Beilagen
BD1-O-7/547-2026
Kennzeichen (bei Antwort bitte angeben)

Betrifft
Marktgemeinde Breitenfurt, Änderung des Bebauungsplans

Ortsbildfachliche Stellungnahme

Bebauungsplans – Änderung Nr. 2026-1 Beschlussexemplar vom 29.07.2026

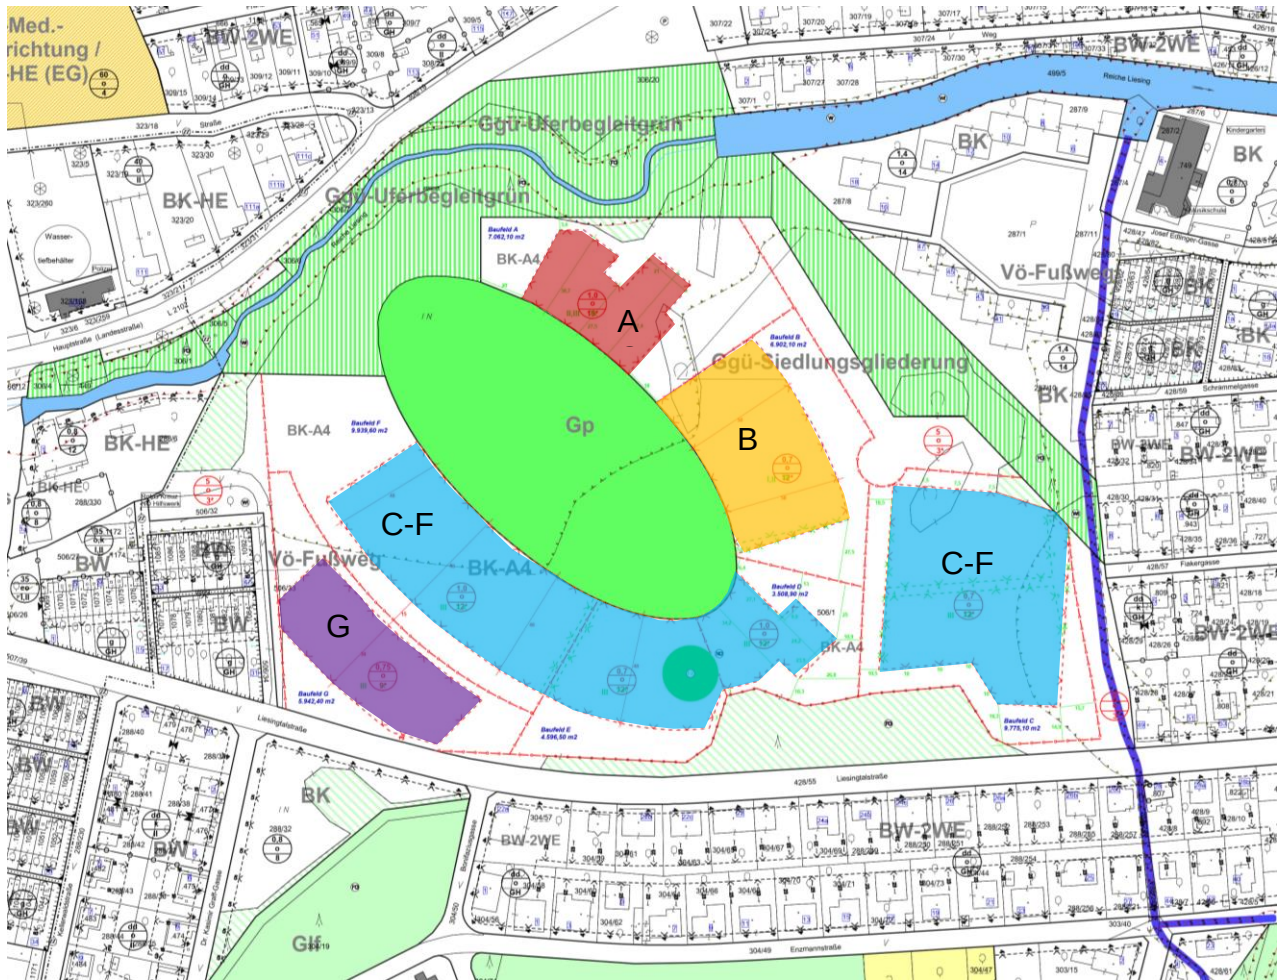
Mit der geplanten Änderung werden die im nordöstlichen Bereich liegenden Baufelder A und B gegenüber dem vorhergehenden Entwurf deutlich reduziert. Während für diese Baufelder bislang Strukturhöhen von 12 m bzw. 15 m vorgesehen waren, die einen städtebaulichen Übergang zu den zwölf Baukörpern der siebengeschoßigen Wohnanlage in der Josef-Edlinger-Gasse hergestellt hätten, werden nunmehr die Bauklassen auf II, III bzw. I, II herabgesetzt. Demgegenüber wird das Baufeld G östlich der zweigeschoßigen Reihen-

häuser an der Ecke Liesingtalstraße / Hirschentanzstraße von einer bislang vorgesehenen Strukturhöhe von 9 m auf Bauklasse III angehoben.

Die Änderung des Bebauungsplans – Änderung Nr. 2026-1 Beschlussexemplar vom 29.07.2026 sieht bis auf das Baufeld B und damit 85% der Gesamtfläche anstatt der bisherigen Änderung des Bebauungsplans vom 06.03.2026 mit 72,5% für Gebäude mit vier oberirdischen Geschoßen vor.

Insofern wird festgestellt, dass auch bei der Änderung des Bebauungsplans – Änderung Nr. 2026-1 Beschlussexemplar vom 29.07.2026 nicht ausreichend auf das charakteristische Ortsbild Rücksicht genommen wurde.
